木造住宅省エネ基準に対する意見書

一般社団法人新木造住宅技術研究協議会代表理事 鎌田紀彦

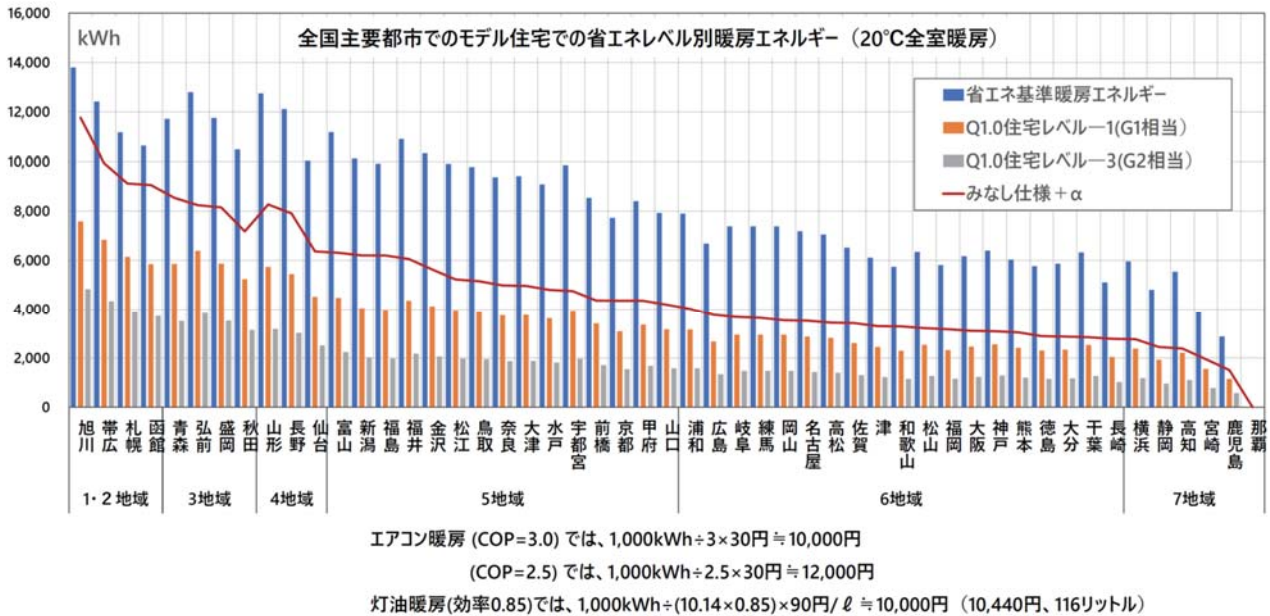
この見なし仕様+αの住宅の暖房エネルギーを全国の主要都市で計算した結果を次の図に示します。現在の省エネ基準住宅で全室暖房した場合の値(青色棒グラフ)が、5~7 地域でほぼ半減し、一般住宅で間歇暖房している現在の暖房エネルギーとほぼ変わらないと云えましょう(一般住宅の暖房エネルギーは推定)
